Gemeinde Nordkirchen – BP „Rosenstraße Nord“

Übersicht über die Stellungnahmen und Abwägungsvorschläge

Beteiligung gem. § 3 (1)/ 4 (1) BauGB vom 02.11.2020 bis zum 05.12.2020 (einschließlich)

Abbildung : Bebauungsplan „Rosenstraße West“ der Gemeinde Nordkirchen, Rechtskraft 2009, Auszug

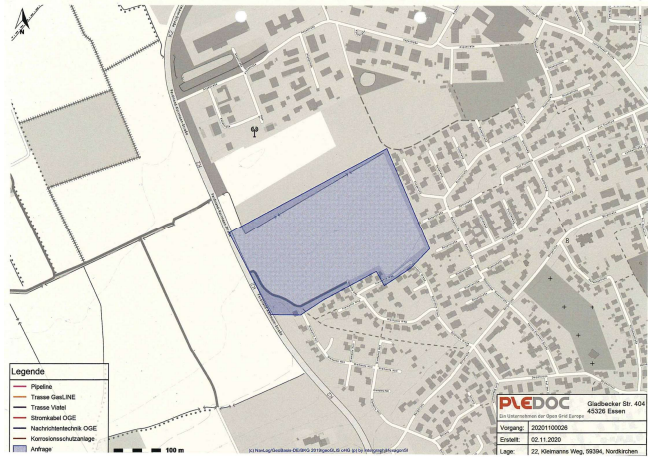
Im Bebauungsplan „Rosenstraße-West“ ist bereits zeichnerisch deutlich dieser Anbindepunkt an die K 2 zu erkennen, ebenfalls aber auch ist zeichnerisch sehr deutlich dargestellt, dass die Straßen „Boländers Wiese“ und „Kleimanns Weg“ zur Verlängerung nach Norden in das später kommende Wohnbaugebiet „Rosenstraße-Nord“ vorgesehen sind. Hiervon kann kein Nachbar aus dem älteren Wohnbaugebiet überrascht worden sein, denn diese Aussagen waren von Anfang an in den zeichnerischen und textlichen Unterlagen enthalten und sind auch so in den Bürgerbeteiligungsverfahren zum B-Plan „Rosenstraße-West“ vorgestellt worden. Auch die Begründung zu dem Bebauungsplan „Rosenstraße-West“ geht in mehreren Punkten darauf ein, dass es sich um den ersten Abschnitt eines insgesamt größeren Wohngebietes handeln soll:
